NOTA TÉCNICA N.º 018 – DINFRA/PROAD/IFAM/2025

DA: DIRETORIA DE INFRAESTRUTURA – IFAM – REITORIA.

A(O): EMPRESA ITP INDUSTRIA, COMÉRCIO E SERVIÇOS DE TUBOS & PERFIS LTDA.

ASS.: ANÁLISE DE PROJETOS DO CAMPUS BOCA DO ACRE.

Figura 1 - Circulações sem cobertura conforme 3D.

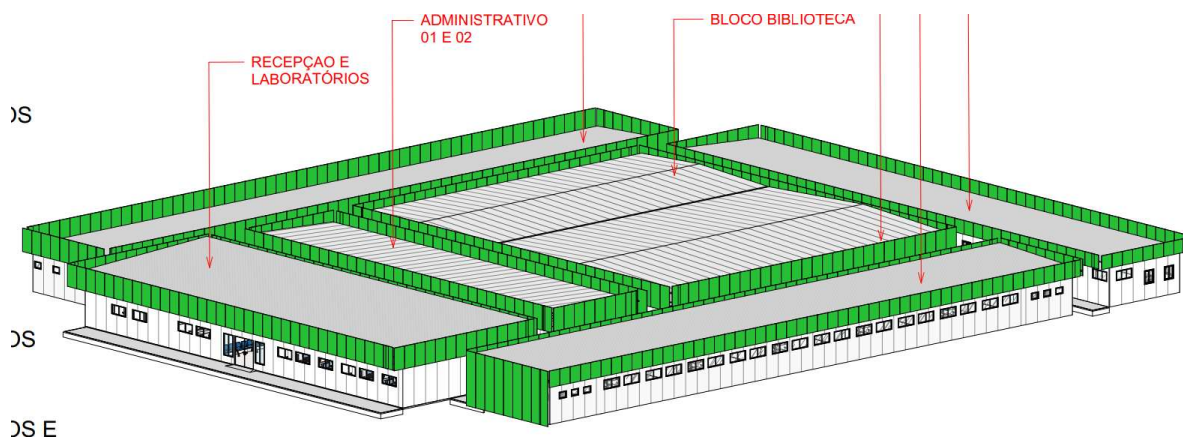
- 1) Entre os prédios necessita ter cobertura para a circulação de pessoas, no projeto não foi possível verificar nenhum tipo de cobertura entre os blocos (Figura 1);

Figura 4 – Área de jardim deve prever drenagem a não ser que seja feito o fechamento da cobertura da circulação.

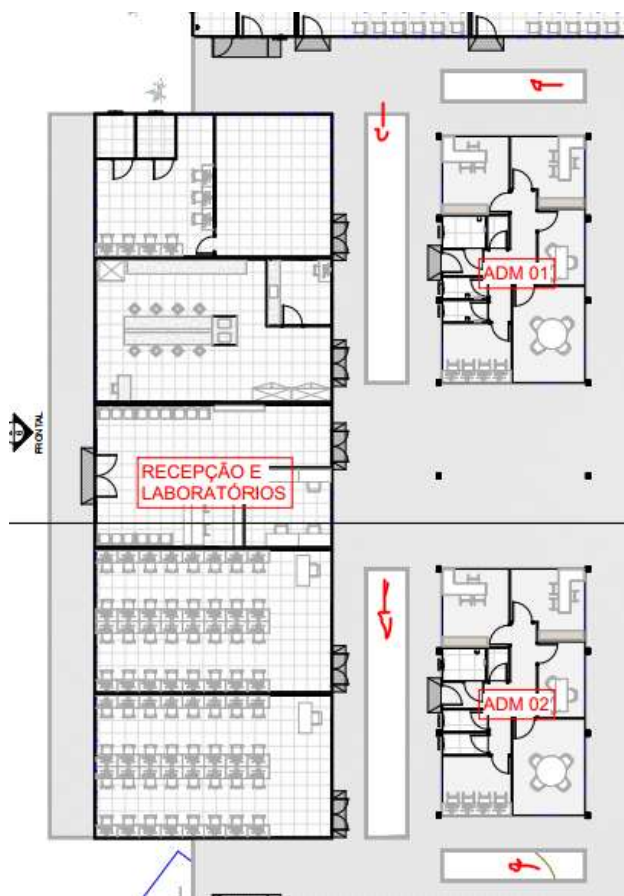
- 7) Prever saída de drenagem na área de jardim aberta entre as circulações Figura 4

Figura 6 – Afastar o prédio em 9 metros para a execução de um futuro estacionamento na parte da frente.

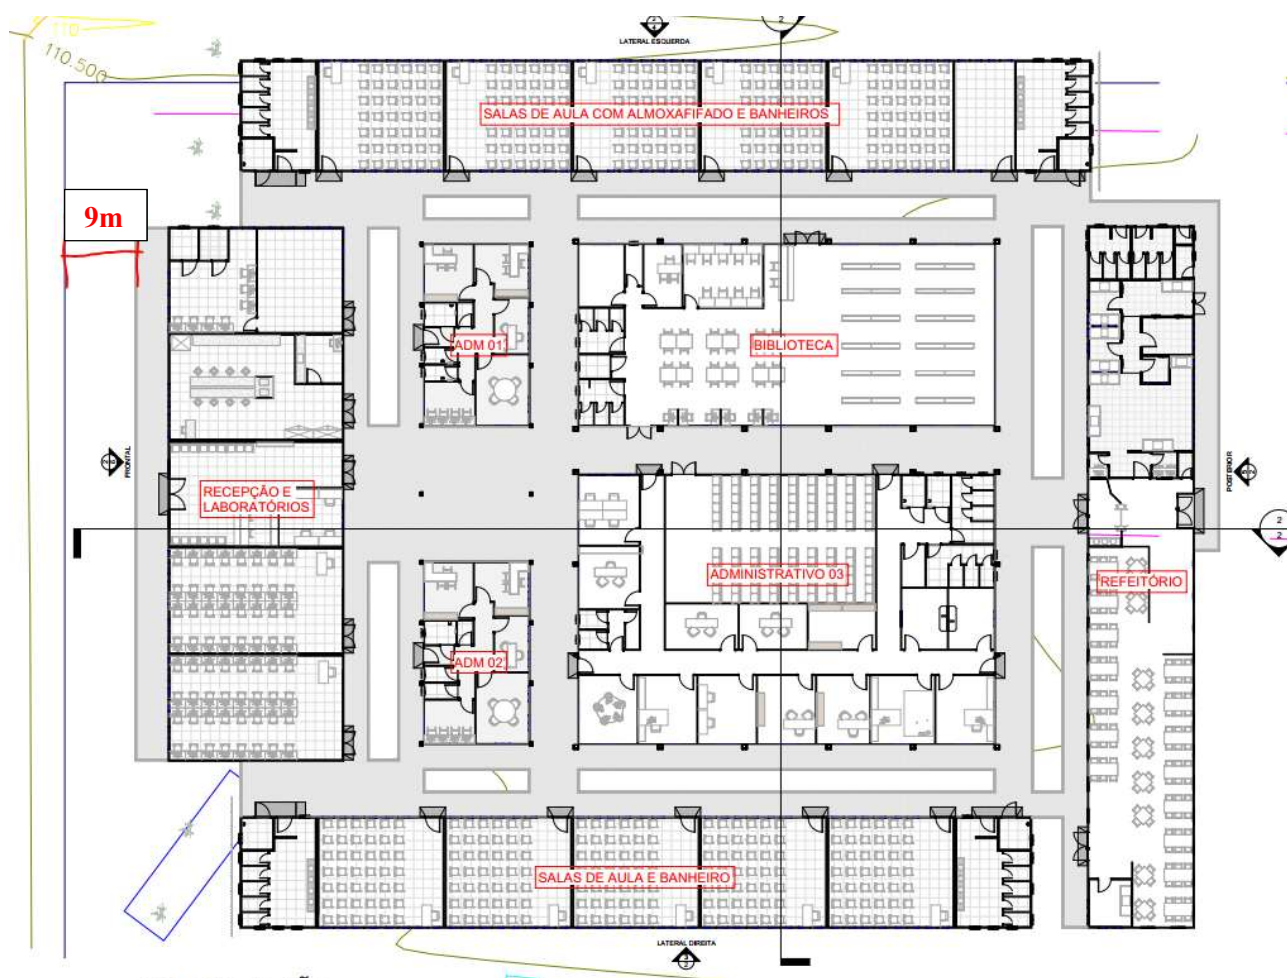
14) Solicito que o prédio possua uma distancia de 9 metros do alinhamento da calçada da rua ate o alinhamento da calçada interna da recepção conforme mostrado na figura 6, pois será necessário a construção de um estacionamento e da guarita.

Figura 7 – Layout de Salas de aula com 42 carteiras de alunos e uma de professor.

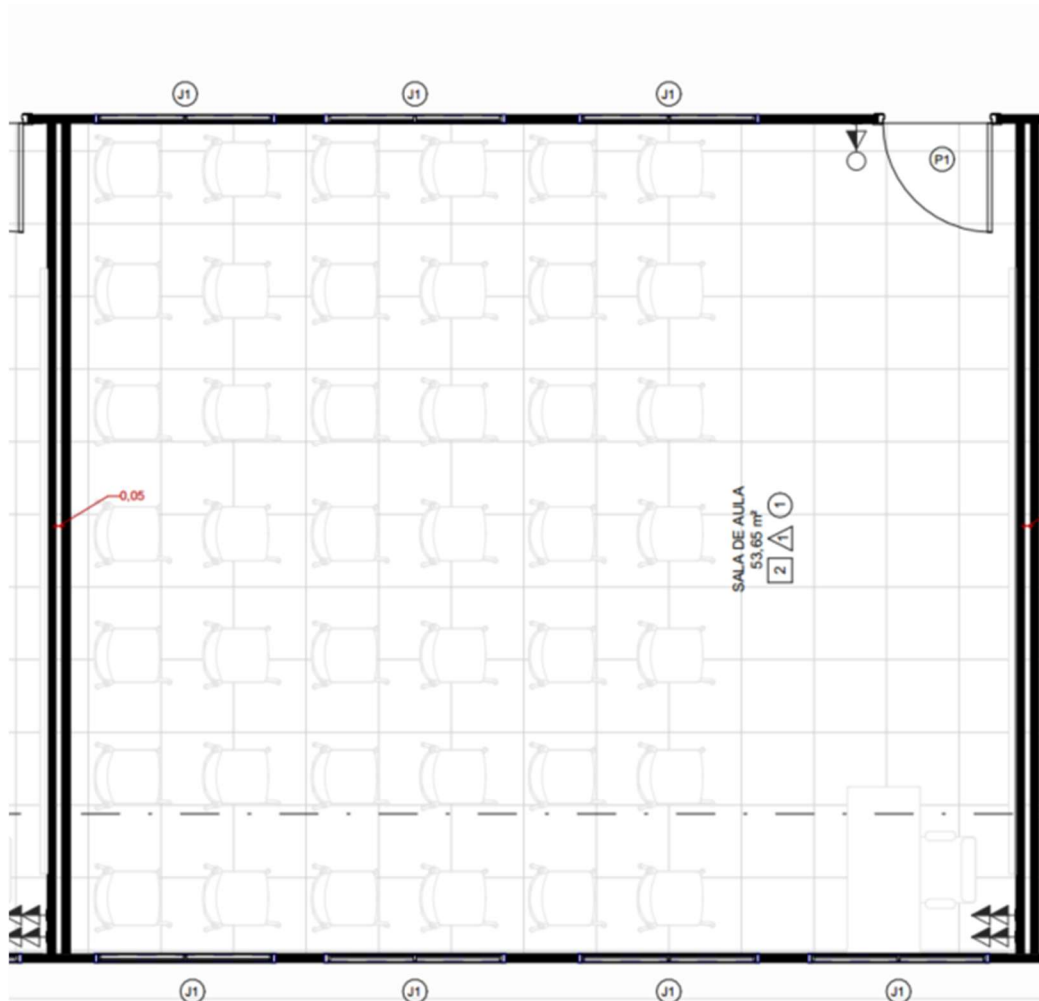
15) Conforme a **Instrução Técnica nº 11/2019** do Corpo de Bombeiros do Estado de São Paulo, utilizada como referência no Amazonas, a área mínima exigida por aluno em salas de aula é de **1,50 m² por pessoa** as salas de aula projetadas possuem **53,65 m²**, logo segundo a **Instrução Normativa só comportarão 35 usuários**. O projeto arquitetônico possui um total de 42 carteiras no layout (Figura 7), logo quando o projeto passar pela análise dos bombeiros será reprovado por conter mais carteiras do que o permitido pela área quadrada das salas de aula;

Figura 08 – Localização da Subestação (SE).

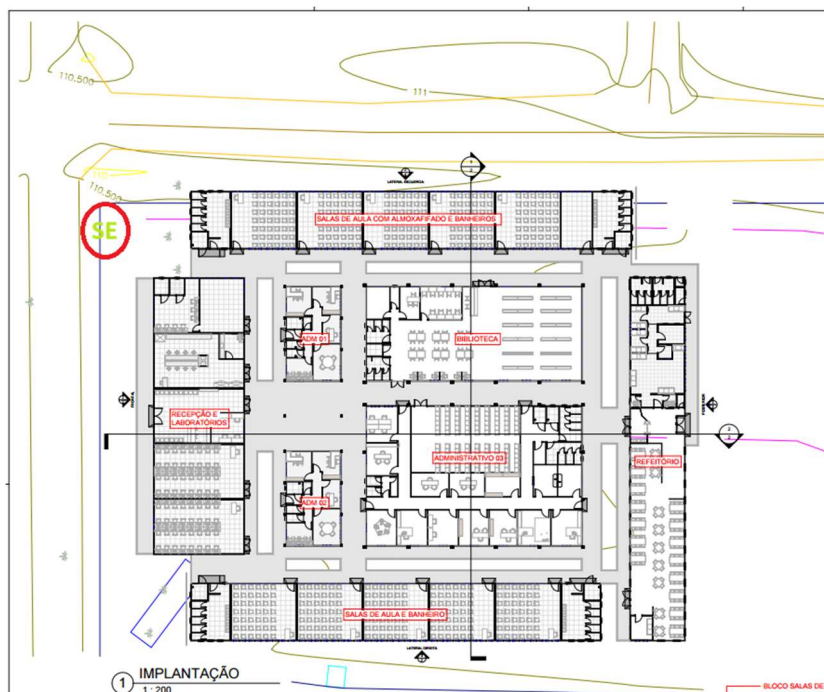
Todas as alimentações elétricas dos blocos, devem possuir suas respectivas tubulações voltadas para as áreas externas facilitando o acesso da implantação dos alimentadores, uma vez que, nossa subestação aérea será alocada na frente, conforme figura 8, abaixo:

Figura 09 – Localização da ETE e Reservatório de água fria e reserva técnica de incêndio.

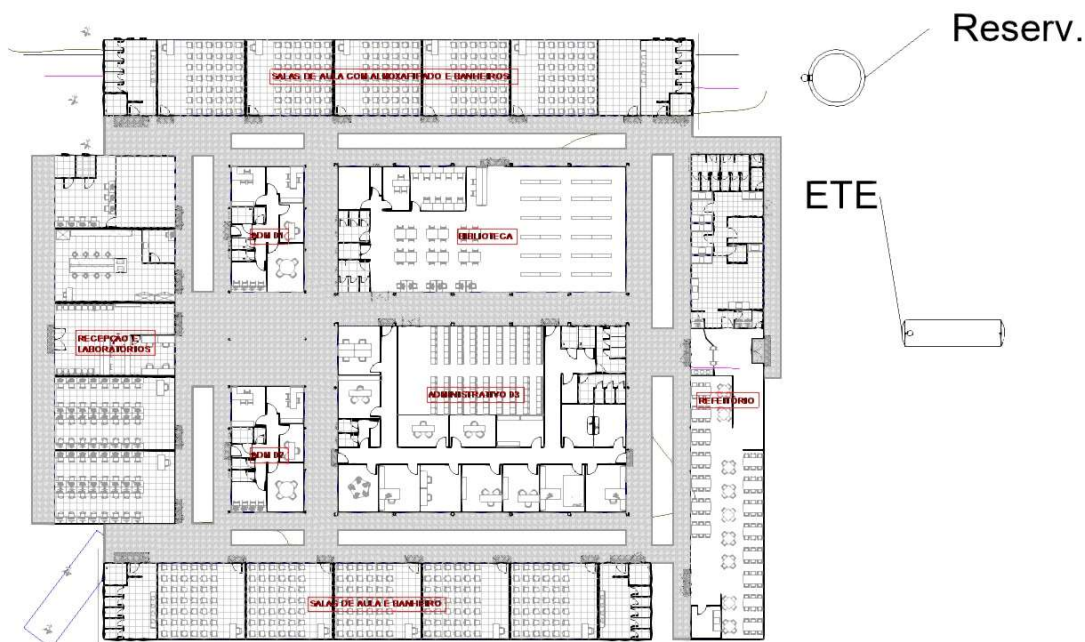
- 1) Enviar os projetos em DWG ou RVT
- 2) Identificar nos projetos se os itens caixas de gordura que são especificados nos projetos estão contemplados na execução da obra;
- 3) Segue abaixo (Figura 9) a localização do Reservatório e ETE do Campus Boca do Acre para que a Empresa consiga definir a melhor posição para a saída do esgoto de cada módulo, a entrada de água fria nos módulos e a alimentação dos Hidrantes do SPCI:

Figura 10 – Tubulações de esgoto terminam no piso da área interna, consequentemente no momento que o IFAM ligar a rede coletora de esgoto vai ser necessário a demolição do piso.

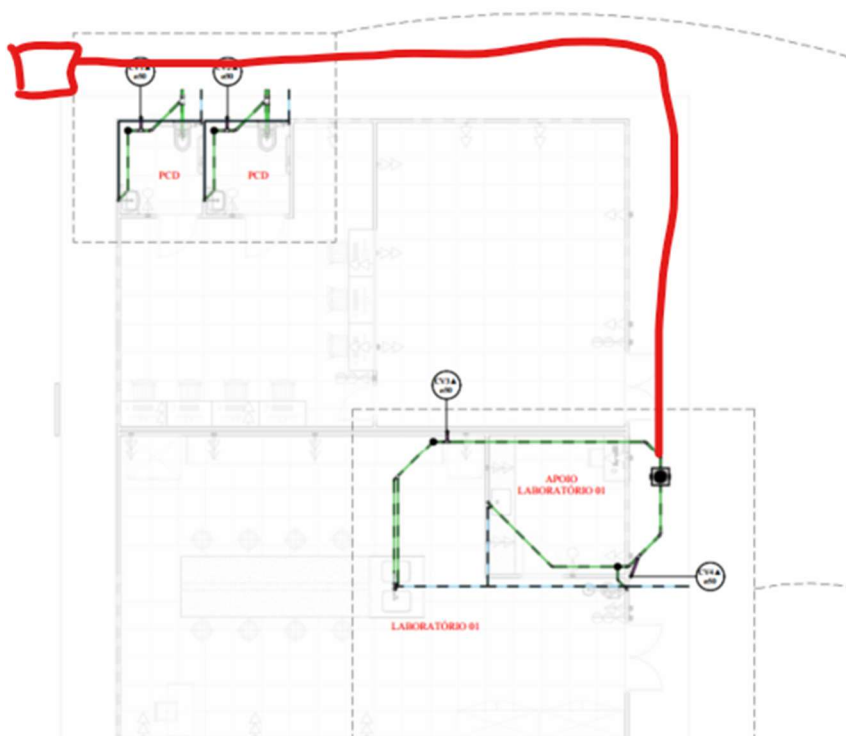
- 4) As tubulações hidrossanitárias que estão voltadas para as áreas de circulação interna devem ser dada a continuidade até a área externa ou mudadas de direção para serem inseridas para a parte externa, pois se ficar da maneira que esta projetado o IFAM vai ter que demolir o piso para a passagem das tubulações que coletoras de esgoto e da rede de alimentação hidráulica (Figura 10).

Figura 11 – Detalhar a descida do cobre pelo telhado ate as evaporadoras.

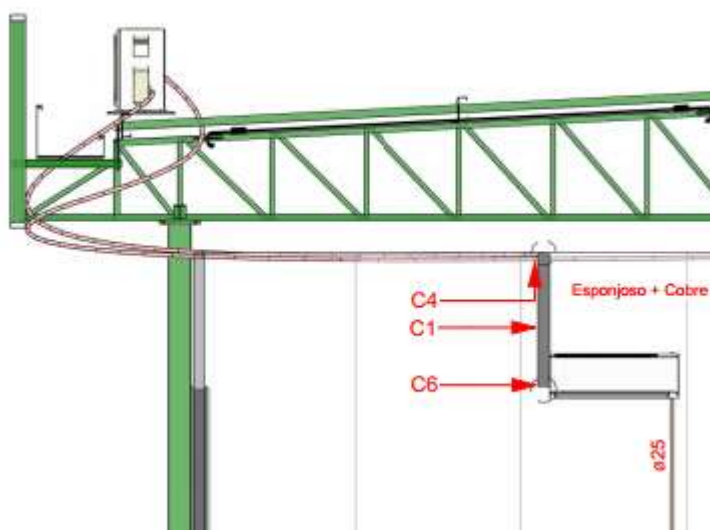
- 1) Inserir as especificações dos ares condicionados, o Instituto preza pela eficiência energética na administração pública logo é necessário que os equipamentos sejam do tipo INVERTER.
- 2) Inserir detalhe de como a condensadora será instalada no telhado nos módulos que se fizer necessário esse tipo de instalação
- 3) Inserir detalhe de como o esponjoso + cobre irá passar para a área interna ate as evaporadoras, na figura 11 abaixo não é identificado como se dará esse detalhe.
